廃炉発官R4第182号
令和5年2月28日

福島第一原子力発電所 特定原子力施設に係る実施計画 変更認可申請書の
一部補正について

令和4年10月20日付け廃炉発官R4第127号をもって申請しました福島第一原子力発電所 特定原子力施設に係る実施計画 変更認可申請書を別紙の通り一部補正をいたします。

仮設集積場所の最小化を目的に一時保管エリアの追設及び解除，使用済保護衣等一時保管エリアから瓦礫類一時保管エリアへの転用，2024年度までの放射性固体廃棄物等の想定保管量と保管容量の更新及び固体廃棄物管理に関する体制変更に関して，審査の進捗を踏まえ，下記の通り補正を行う。

図2. 1. 1-2-1 瓦礫等の想定保管量

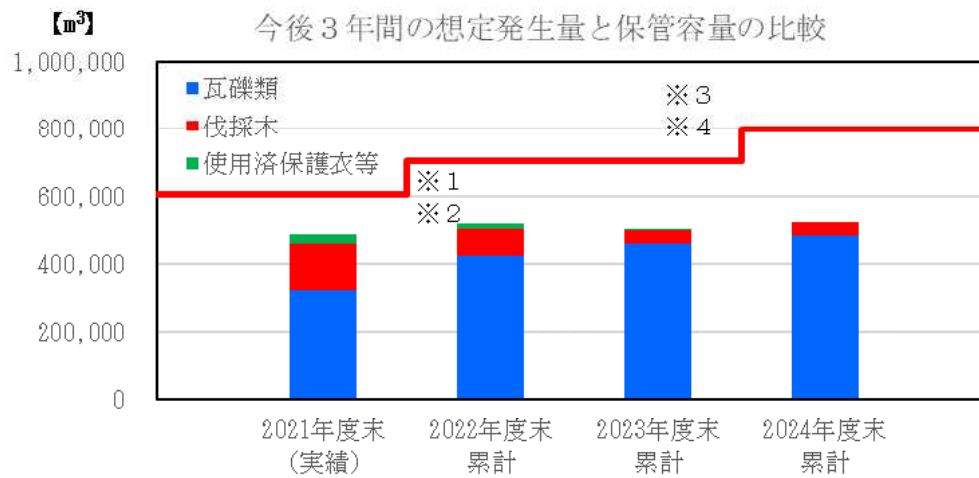
- ・一時保管エリアAA拡張に伴う保管容量の変更
- ・原規規発第2302212号にて認可された実施計画の反映

※1：瓦礫類一時保管エリアBB，CC，DD1，DD2，EE1，EE2，k，lの運用を開始することによる増加

※3：瓦礫類一時保管エリアA2に保管を開始することによる増加

※4：固体廃棄物貯蔵庫第10-A棟，固体廃棄物貯蔵庫第10-B棟，固体廃棄物貯蔵庫第10-C棟の運用を開始することによる増加

図2. 1. 1-2-2 瓦礫類の線量区分毎の想定保管量と保管容量の比較

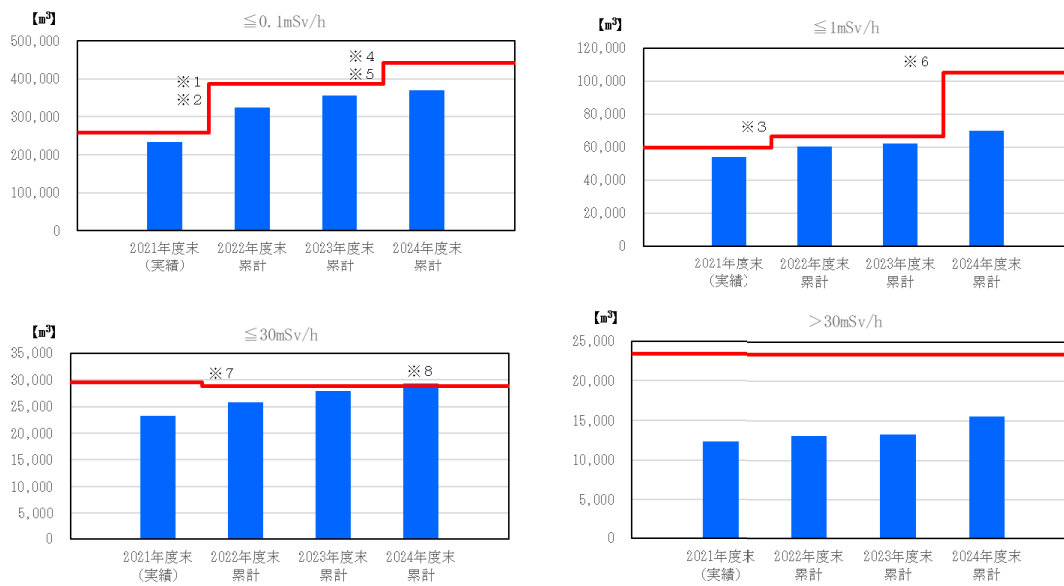
※1：瓦礫類一時保管エリアBB，CC，DD1，DD2，EE1，EE2，k，lの運用を開始することによる増加

※2：瓦礫類一時保管エリアAA，dの保管容量を増加させた運用を開始することによる増加。瓦礫類一時保管エリアF1の受入目安表面線量率変更に伴う増加

※7：瓦礫類一時保管エリアF1の受入目安表面線量率変更に伴う減少

※8：超過分は上位の線量区分へ移動させることで，保管容量の超過を回避

図 2. 1. 1-2-4 使用済保護衣等の想定保管量と保管容量の比較

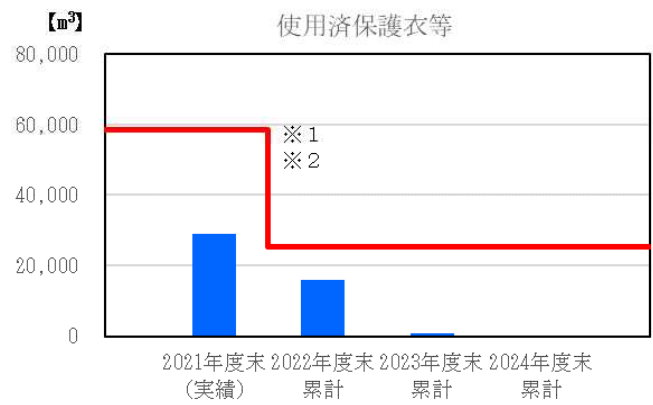
※1：一時保管エリア AA, k, l は、瓦礫類と使用済保護衣等を保管するが、主に瓦礫類の保管をすることから、その保管容量は除外

※2：一時保管エリア c, g の解除及び一時保管エリア i の一部を瓦礫類一時保管エリア AAへ変更することによる減少
